TRANS/WP.29/2005/54  
6 April 2005

ПРЕДЛОЖЕНИЕ ПО ПРОЕКТУ ДОПОЛНЕНИЯ 13 К ПРАВИЛАМ № 48  
С ПОПРАВКАМИ СЕРИИ 02

(Установка устройств освещения и световой сигнализации)

Представлено Рабочей группой по вопросам освещения и световой сигнализации (GRE)

Видимые поверхности световых модулей 1-11 (включительно) АСПО (пример)

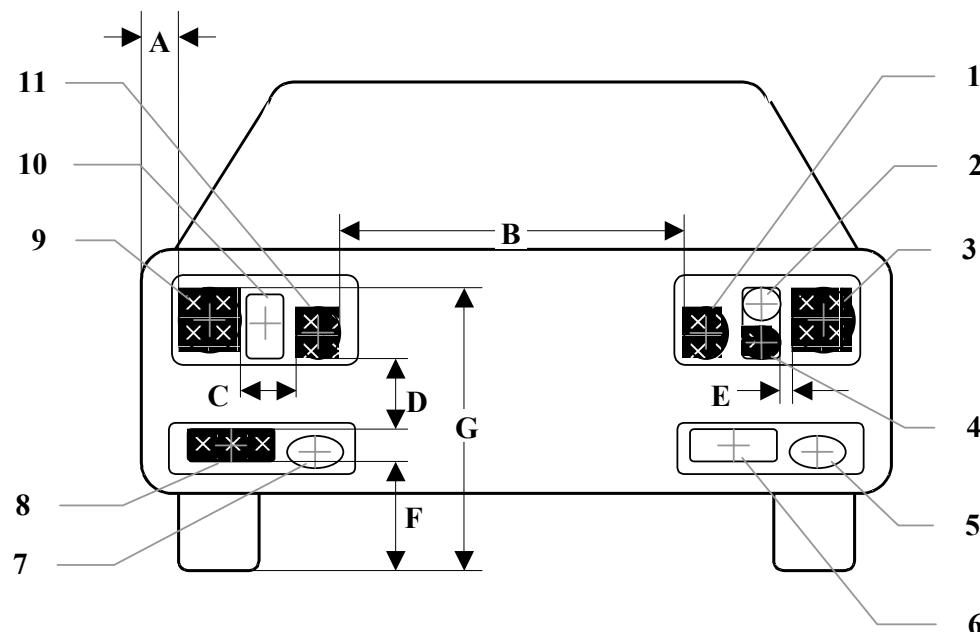
6.22.4.1.1 Два симметрично расположенных световых модуля устанавливаются на высоте согласно предписаниям соответствующих пунктов 6.1.4 и 6.2.4, при этом под "двумя симметрично расположенными световыми модулями" понимаются два световых модуля, установленных по одному с каждой стороны транспортного средства таким образом, чтобы (геометрические) центры тяжести их видимых поверхностей были на одинаковой высоте и на одинаковом расстоянии от средней продольной плоскости транспортного средства с допустимым отклонением 50 мм; однако их светоизлучающие поверхности, освещдающие поверхности и сила света могут различаться.

- 6.22.4.1.2 Дополнительные световые модули, если таковые имеются, с той или иной стороны транспортного средства устанавливаются на расстоянии не более 140 мм<sup>7</sup> в горизонтальном направлении (Е на рисунке) и 400 мм в вертикальном направлении выше или ниже (D на рисунке) по отношению к ближайшему световому модулю;

- 6.22.4.1.3 Ни один из дополнительных световых модулей, описание которых приводится в пункте 6.22.4.1.2, не должен устанавливаться над поверхностью земли ниже, чем на 250 мм (F на рисунке), и выше, чем указано в пункте 6.2.4.2 настоящих Правил (G на рисунке);

- 6.22.4.1.4 Кроме того, по ширине:  
для каждого способа ближнего освещения:  
наружный край видимой поверхности по крайней мере одного светового модуля с каждой стороны транспортного средства должен находиться на расстоянии не более чем 400 мм от наружного края транспортного средства (A на рисунке); и  
внутренние края видимых поверхностей в направлении осей отсчета должны находиться на расстоянии не более 600 мм друг от друга. Однако данное требование не применяется к транспортным средствам категорий M<sub>1</sub> и N<sub>1</sub>; для всех других категорий механических транспортных средств это расстояние может быть уменьшено до 400 мм, если габаритная ширина транспортного средства составляет менее 1 300 мм.

<sup>7</sup> В случае "двух дополнительных симметрично размещаемых световых модулей" горизонтальное расстояние может составлять 200 мм (С на рисунке).
